| 美浜発電所コメント回答資料 | |
| 提出年月日 | 2021年12月9日 |

美浜発電所1, 2号炉
廃止措置計画変更認可申請及び原子炉施設保安規定
変更申請のコメント回答

関西電力株式会社

水中解体（支持構造物）における放射性物質の移行イメージ

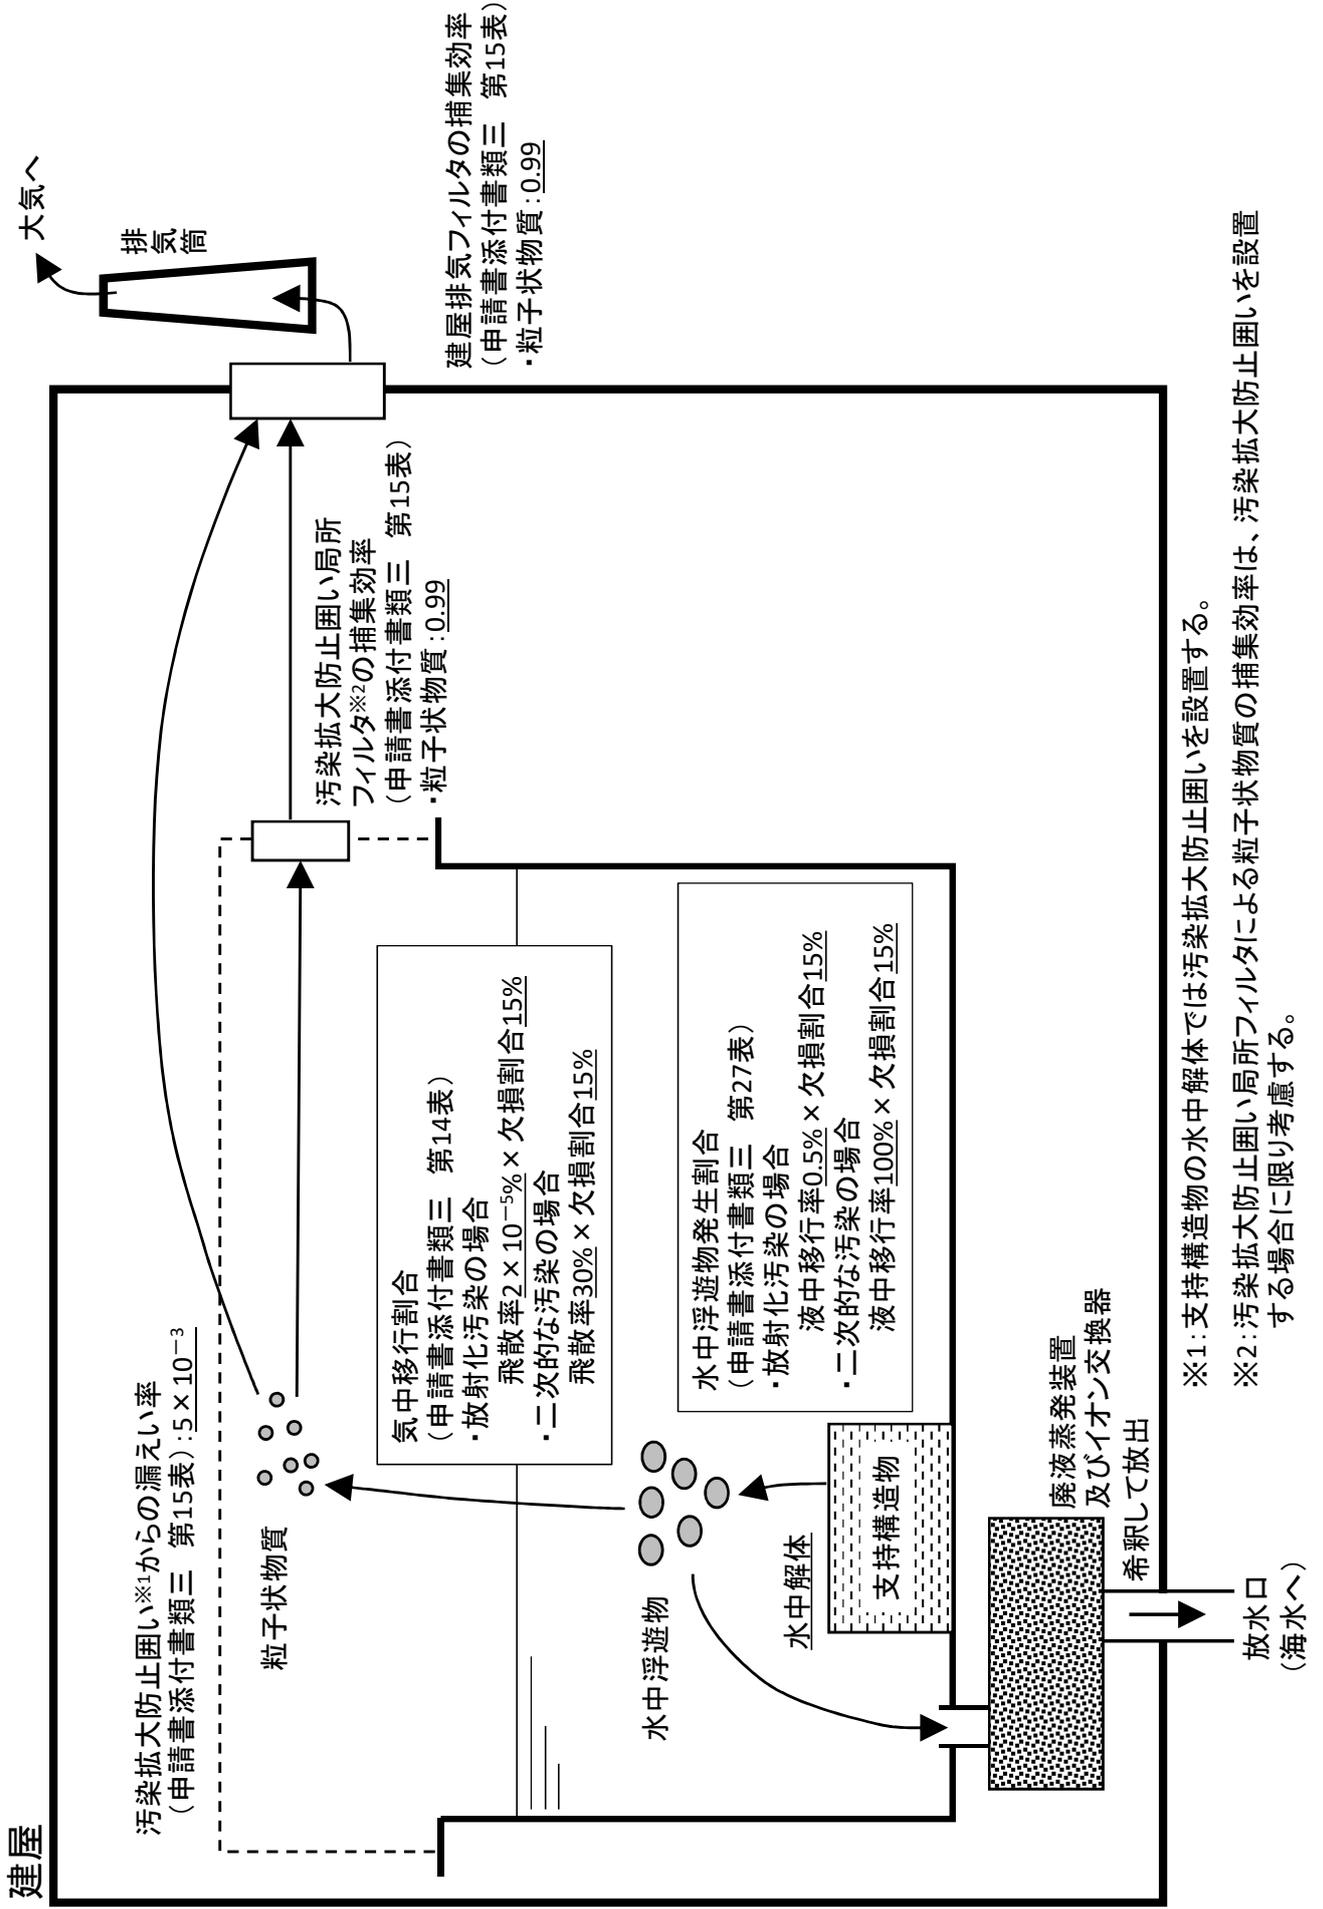
ヒアリング
コメント回答No.13-1-9

平常時被ばく評価におけるトリチウムの移行経路及び被ばく経路

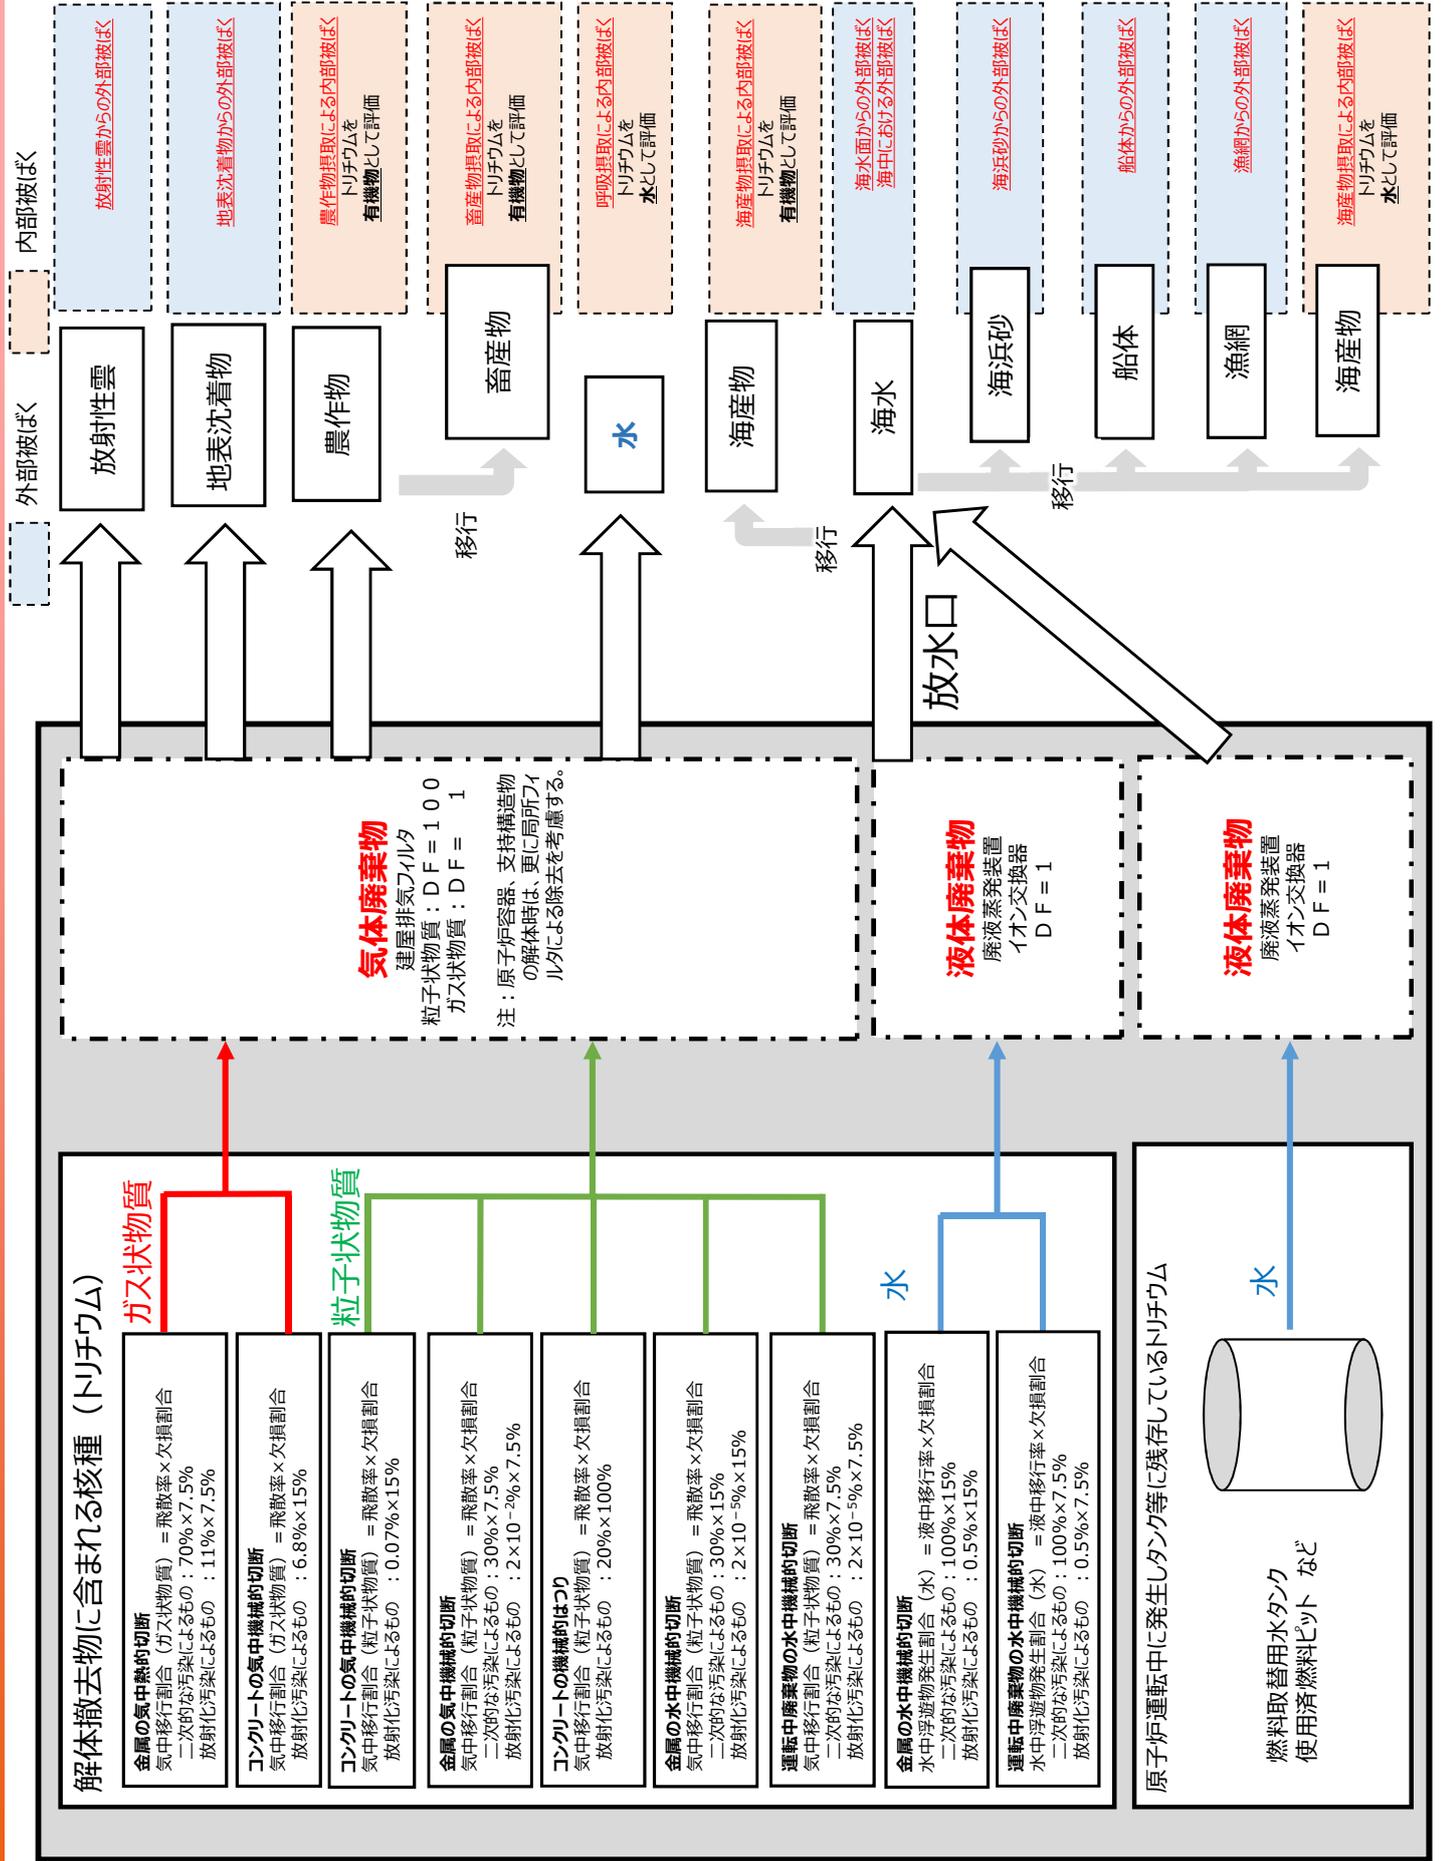
ヒアリング
コメント回答No.13-1-14

図1 炉心バツフル板と燃料体C-34の位置関係

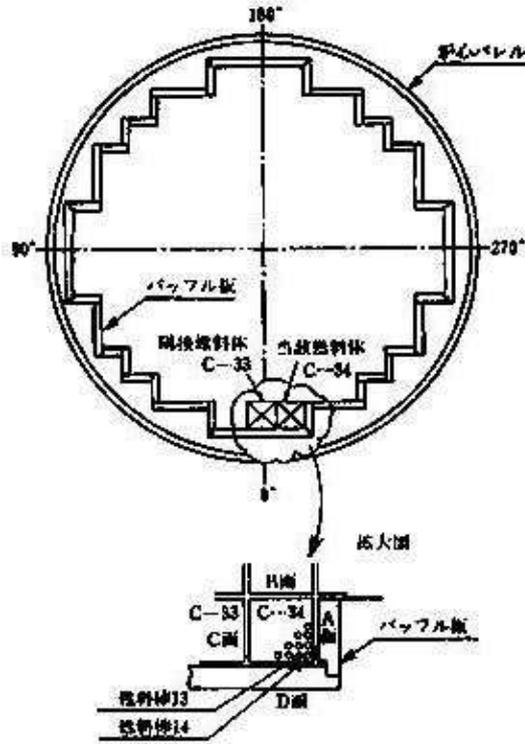
Q 1. 未回収未確認分について、当時の調査ではどのように整理されていたか、当時の報告書の記載を示すこと。

A 1. 未回収未確認量は、1978年7月の科学技術庁、通商産業省から原子力委員会への報告において、「未だ量的に把握されていないウラン量は約307g-UO₂となるが、これについては・・・（中略）・・・主に廃樹脂貯蔵タンク底部、燃料棒表面付着物及び燃料体C-34の内部にあるものと考えられる。」とされている。

その損傷状況は、図1及び図2に示すように、燃料体D面のバッフル板のコーナー部に位置する14番の燃料棒が上端から第2スパンの上部約1/4のところまで約80cm欠落しており、その隣りの13番の燃料棒が第1スパンの上部約1/4のところから第2スパンの下部約1/4のところまで約90cm欠落しているというものであった。
